2015년도 문화재위원회

제12차 사적분과위원회 회의록

□ 문화재구역 조정(안)

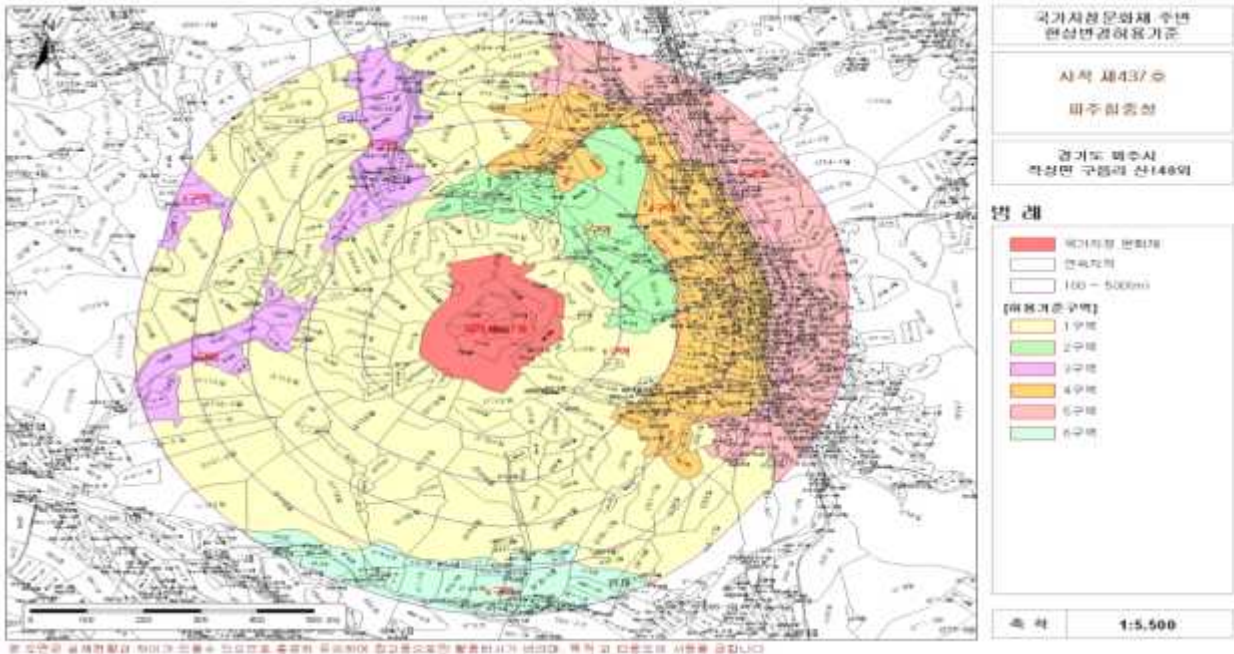
지정구역이 해제된 부분만큼 역사문화환경의 범위를 축소하는 것이 바람직할 것으로 사료됨.

- 본 건은 파주 칠증성의 남서측 끝단의 지정 구역 중, 사유지(파주시 적성면 구읍리706번지)의 전체 면적 1,190㎡중, 지정 구역에 포함된 196㎡가 사적 지정 해제 요청된 것으로서, 성곽에서 충분한 이격 거리가 있고, 지정 구역 끝 부분에 아주 일부의 면적이 지나지 않으며, 지형이 평탄화 되어 있어, 문화재 구역 해제하여도 문화재 보존관리에 미치는 영향은 미미할 것으로 사료됨.
- 또한, 지자체 소유의 토지 중, 해제 요청된 711번지(전체 크기:2126㎡)는 (요청 크기:478㎡→0㎡) 전체 필지(2126㎡)를 지정구역에 포함하고, 추가 지정 요청된 697-1번지(전체 크기:169㎡)는 (요청크기:126㎡→169㎡) 전체 필지(169㎡)를 포함하고, 698번지(전체 크기:2003㎡)는(요청크기:1374㎡→1462㎡)도 전체 필지(2003㎡)를 지정구역에 포함시키는 것이 적절할 것으로 판단됨.

○ 변경 후 허용기준 도면

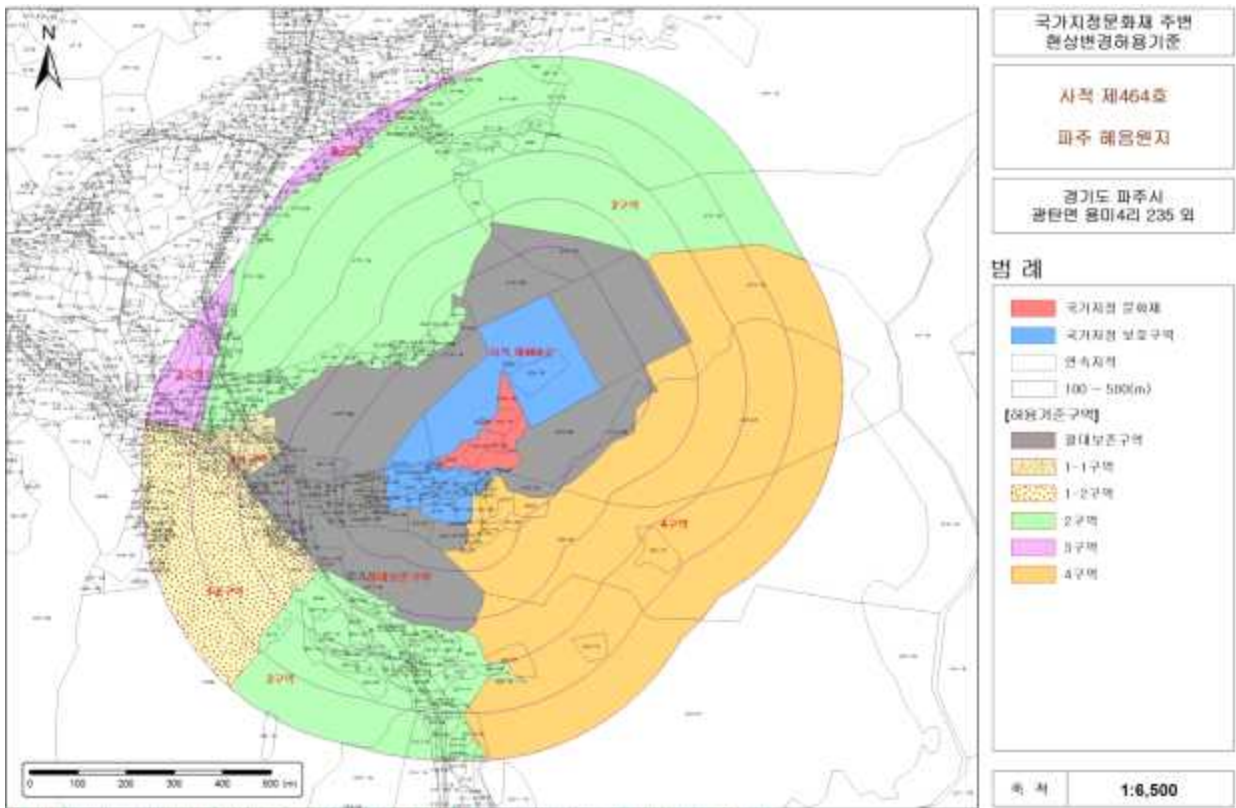
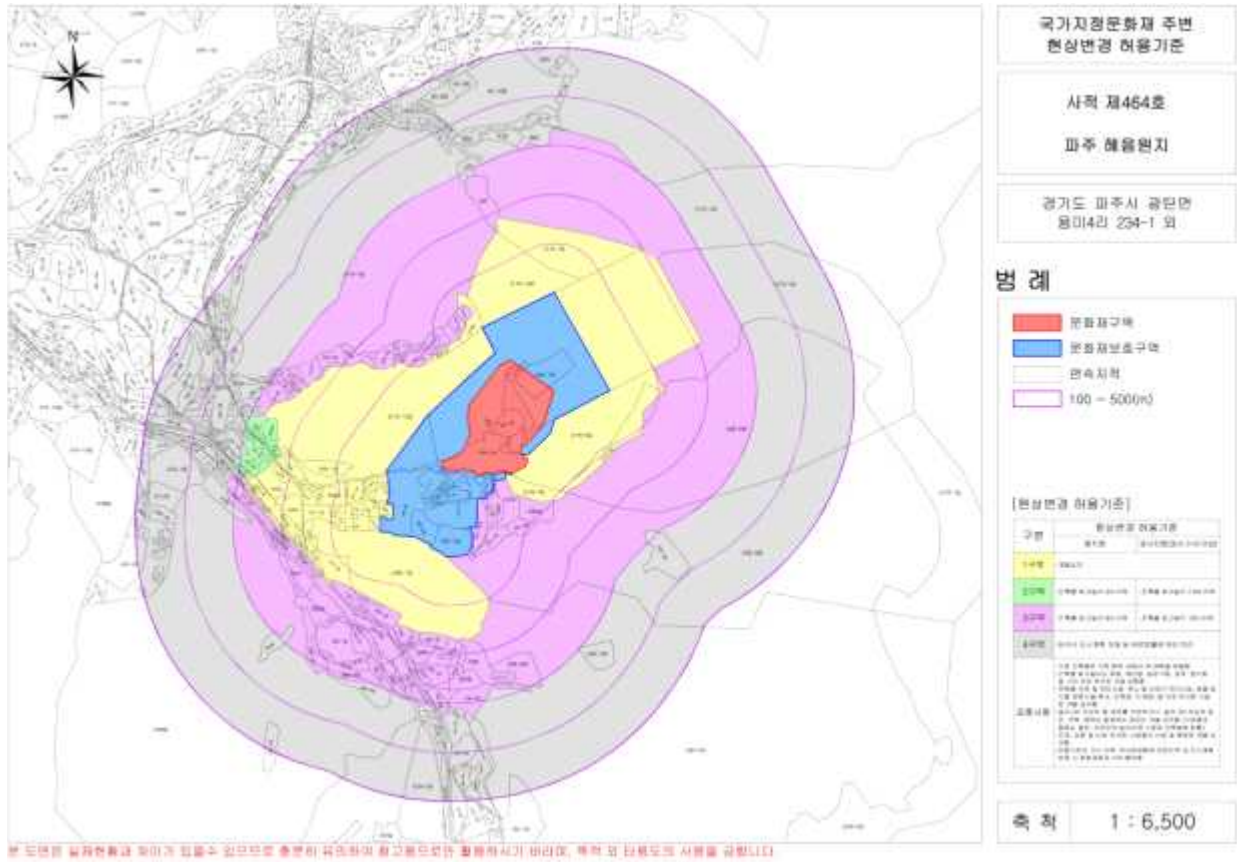
- 파주 혜음원지 주변 현상변경 허용기준을 조정하려는 사항임.
- 문화재위원회 제10차 사적분과위원회('15.10.14)에서 ‘현지조사의견대로 시행할 것’으로 조건부 가결되어, 조정 예고(11.10~11.29) 후 심의에 부치는 사항임.

2. 강화 홍릉 등 주변 현상변경 허용기준 조정(안) 검토

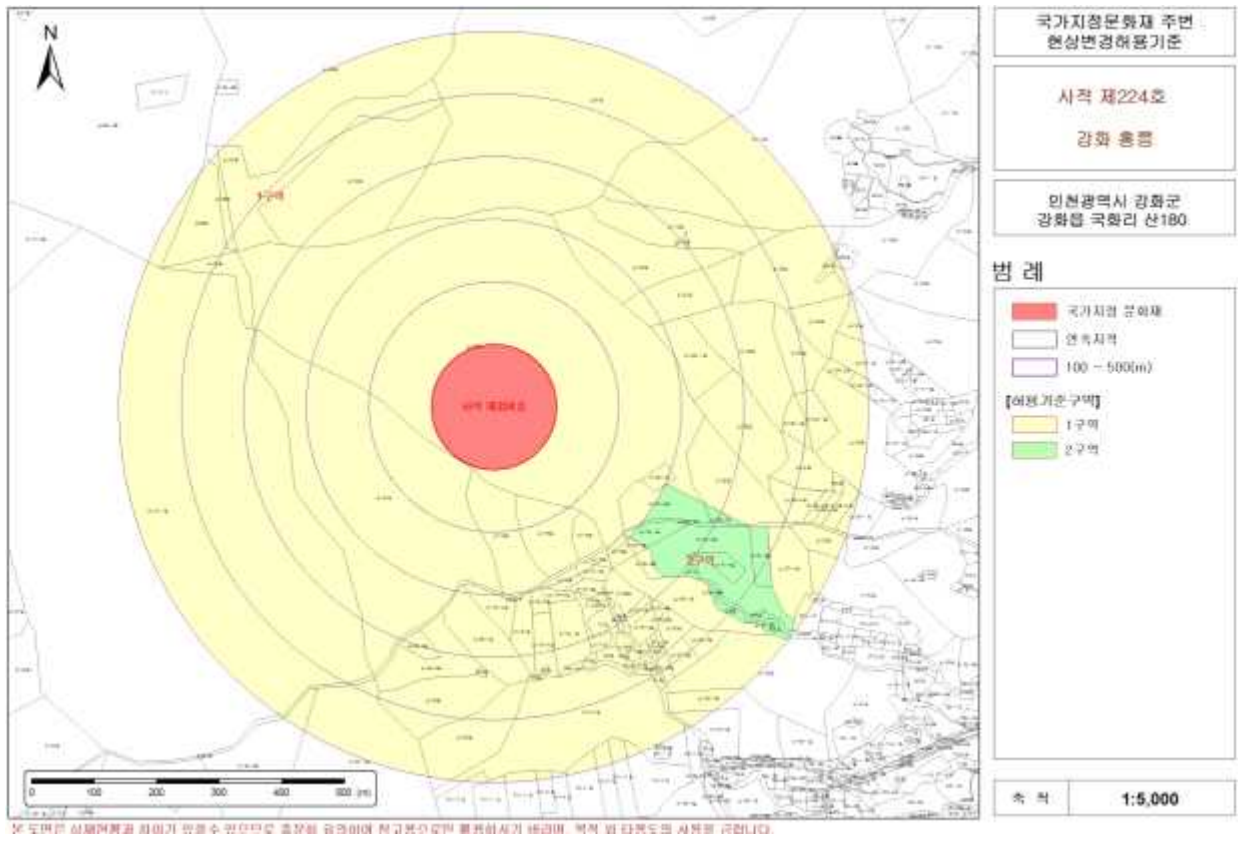
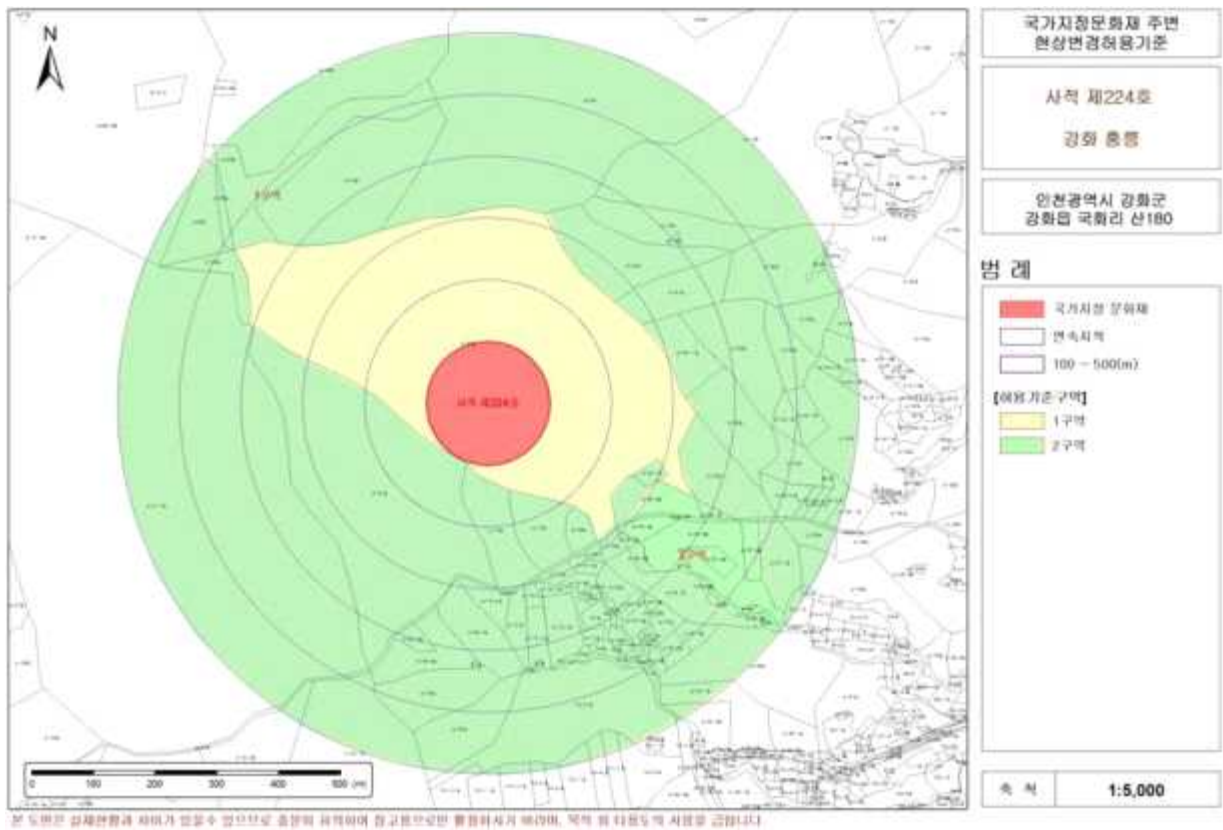
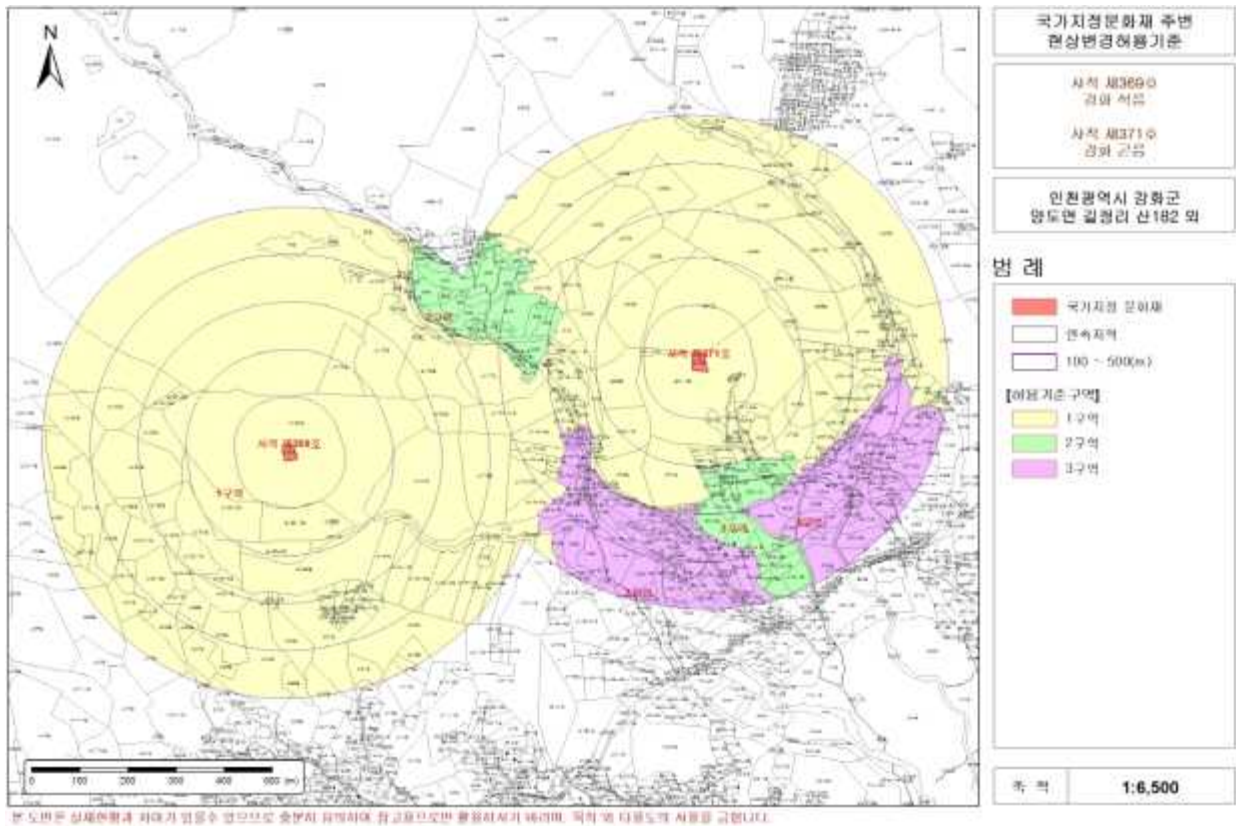
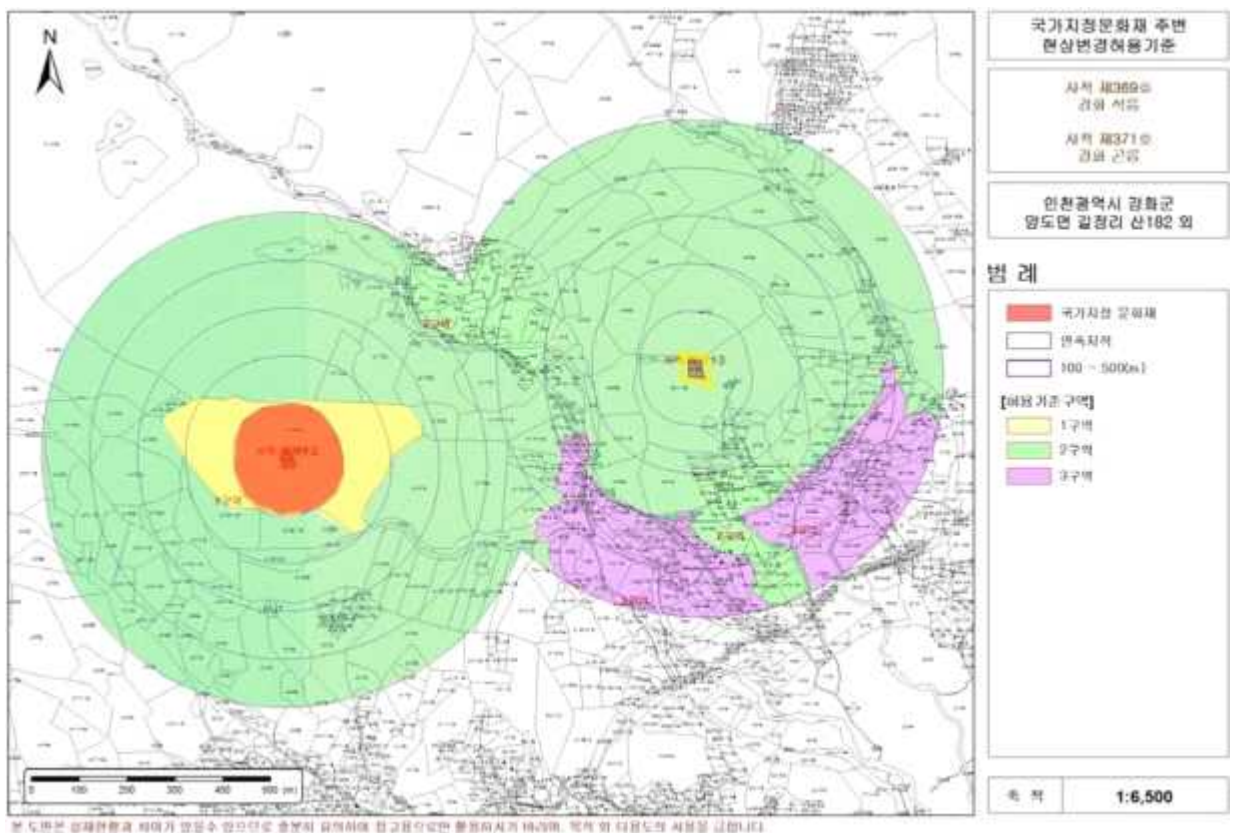
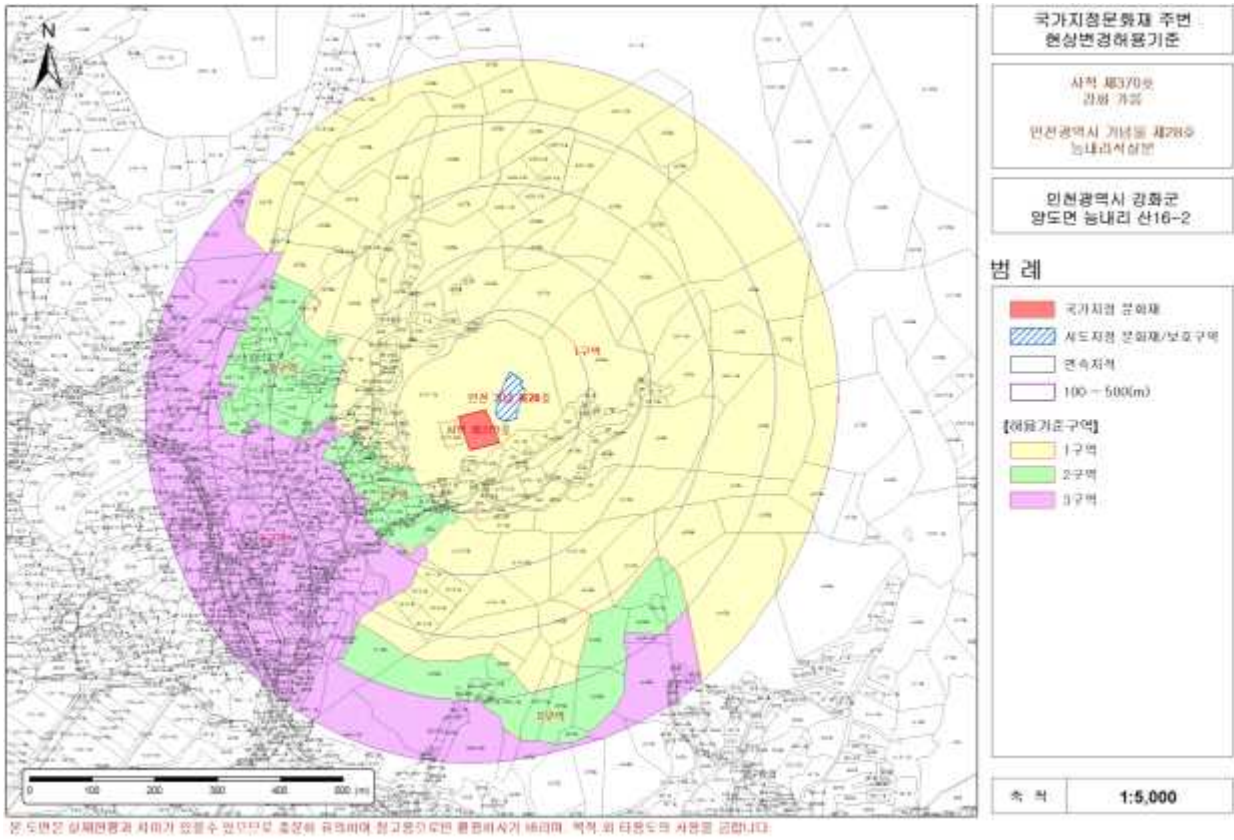
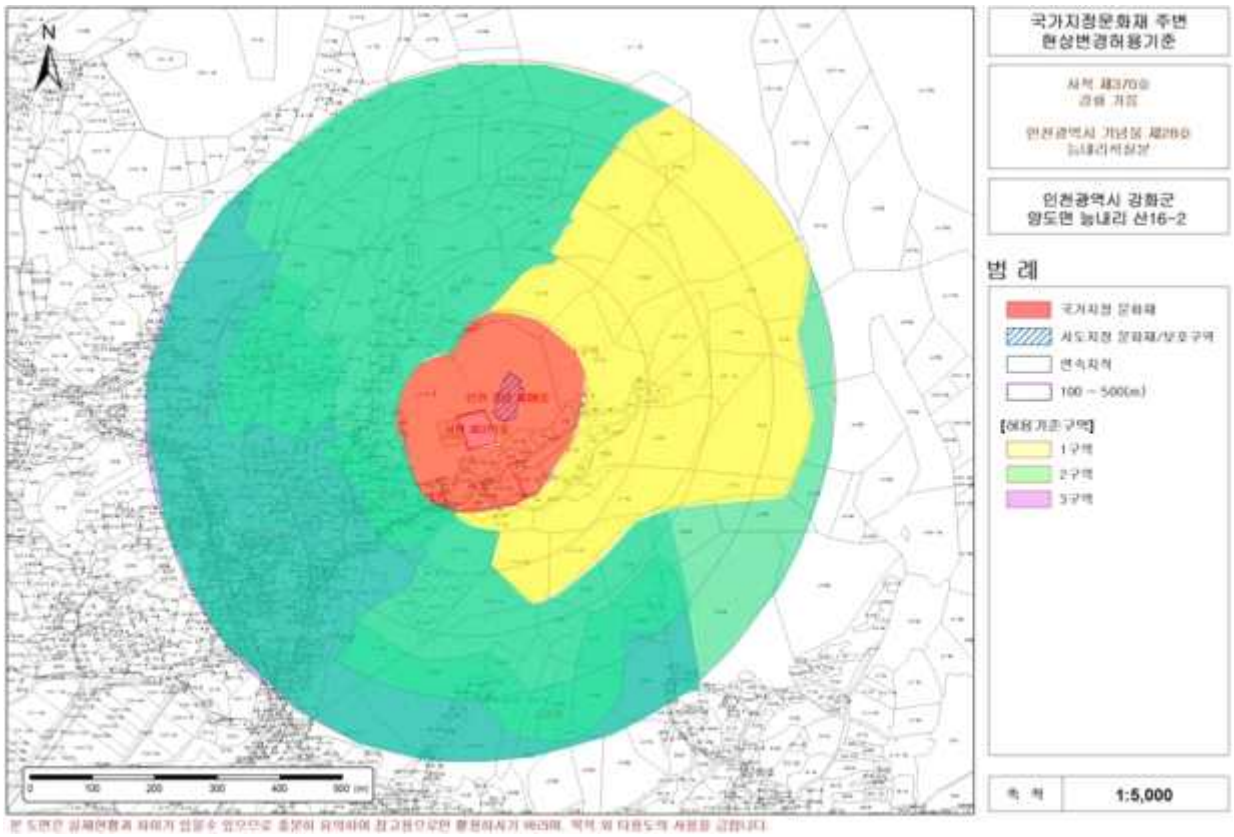
- 강화 홍릉 등 주변 현상변경 허용기준을 조정하려는 사항임.

○ 부결
